Projet de centrale photovoltaïque flottante

Permis de construire et mise en compatibilité du P.L.U. de Chevenon

RAPPORT

du commissaire-enquêteur

Figure 2. Hydrogramme injecté en amont du modèle de la Loire - Période de retour de 200 ans. Source : Rapport n°ARI-20-041 HYDRETUDES 2022

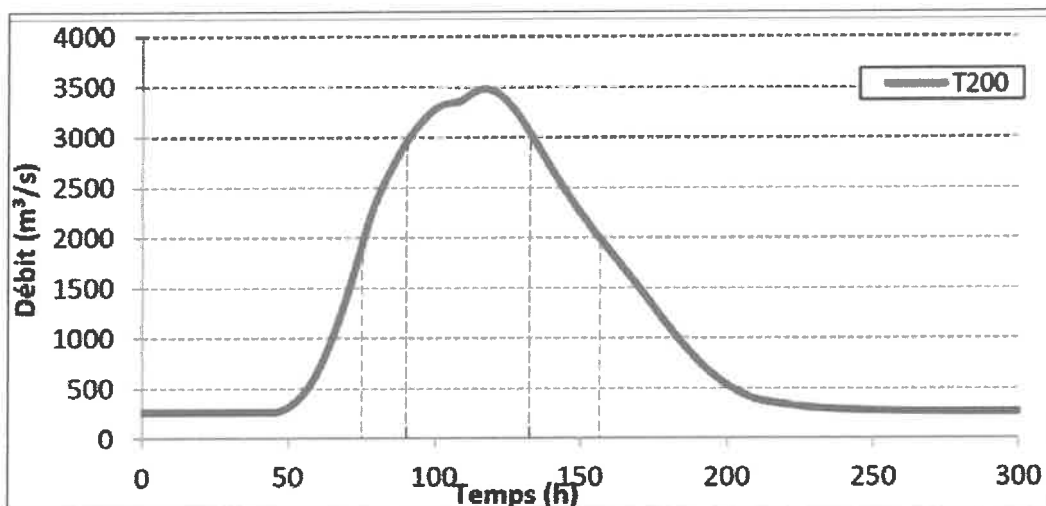
- Elle relève que l'étude d'impact prend en considération une vitesse d'écoulement maxi de 1 630 m3/sec entre 2001 et 2020 mais elle dispose d'un état de vigilance n°18 du 06/05/2013 information de la DREAL (voir en annexe) qui indique des vitesses supérieures : de 1 650 à 1 900 m3/sec entre 2003 et 2008 ?
- Au vu de l'importance des moyens mécaniques qui seront utilisés pour procéder aux travaux de protection des panneaux contre le risque d'embâcles, ces travaux ne consisteront-ils bien en une élimination sélective des arbres et végétaux qui pourraient constituer des obstacles à l'écoulement ou plutôt une élimination totale ?

En cohérence avec la méthodologie retenue pour déterminer les vitesses d'écoulement du PPRI Loire, et à la demande de la DDT58, le scénario retenu pour les études est celui de la crue Q200 ans.

D'ailleurs, l'hydrogramme injecté en amont du modèle hydrologique est présenté dans la figure suivante. Il fait état d'une hypothèse de débit de plus de 2 000 m³/s pendant près de 100 heures et de plus de 3 000 m³/s pendant près de 48 heures.
